第6条（外部からの衝撃による損傷の防止）

（その4：竜巻）に係る説明書

－ 指摘への回答（その1） －

**日本原子力研究開発機構 大洗研究所
高速実験炉部**

建物に係る貫通・コンクリート裏面剥離に係る評価

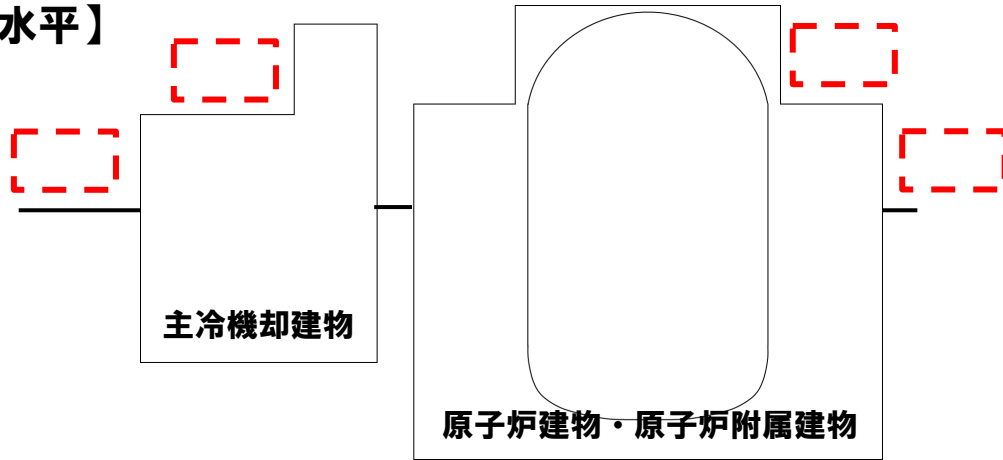
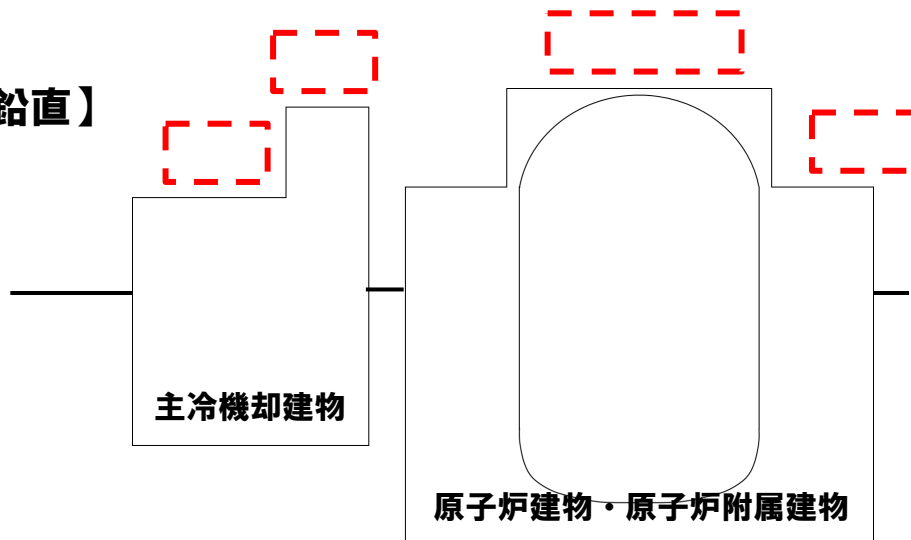
- 指摘No. 351 設計飛来物が外殻施設屋根スラブに衝突する場合の評価結果を示すこと。
 指摘No. 355 竜巻防護柵の要求仕様を技術資料に記載すること。

- 飛来物の衝突に係る評価について、飛来物に、「原子力発電所の竜巻影響評価ガイド」に記載された鋼製材（135kg・長さ4.2m×幅0.3m×奥行0.2m／最大水平速度：51m/s／最大鉛直速度：34m/s）を、基本的に想定することに変更する。
- 鋼製材（ガイド）の貫通限界厚さ（水平）等は、既説明計算値と比較して、概ね保守的である。原子炉附属建物の外壁厚さは [] であり、鋼製材（ガイド）による貫通及び裏面剥離は生じない。主冷却機建物の外壁厚さは [] であり、鋼製材（ガイド）による貫通及び裏面剥離が生じる。

貫通	裏面剥離
原子炉附属建物	○	○
主冷却機建物	×	×

貫通	裏面剥離
原子炉附属建物	○	×
主冷却機建物	○	×

非常用ディーゼル電源系に関連する冷却塔の評価

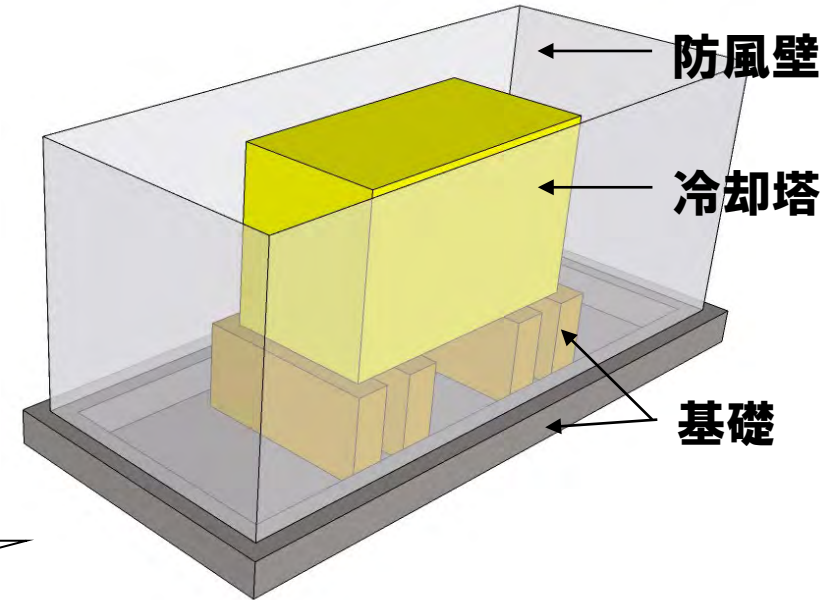
指摘No. 352 非常用DG冷却塔について34m/sの風速に対して維持する機能を具体的に説明すること。

指摘No. 353 非常用DG冷却塔の防風壁の要求仕様を技術資料に記載すること。

非常用ディーゼル電源系に関連する冷却塔の周囲には防風壁を設置する。

※ 屋外に設置する冷却塔は、一般的に建築基準法に基づく基準風速において、その機能を確保できるように設計される。竜巻（100m/s）時に、その機能を担保することは困難であり、防風壁により、冷却塔が通常的环境条件で運転される状況を整える。

- ・ 防風壁について、コンクリートブロックの飛散高さである3.2mを超える高さを確保
- ・ 防風壁の厚さについて、コンクリートブロックの鋼板貫通限界厚さ（水平）である \square 相当以上を確保
 - ※ 鋼板をアラミド繊維シートに置き換えたプレートを使用することを検討中

- ・ コンクリートブロックの鋼板貫通限界厚さ（鉛直）は、 \square （最大鉛直速度：16m/s）
- ・ 冷却塔の上板（鋼板）は、 \square 以上の厚さを確保
 - ※ 必要な場合には、鋼板をアラミド繊維シートで補強することを検討
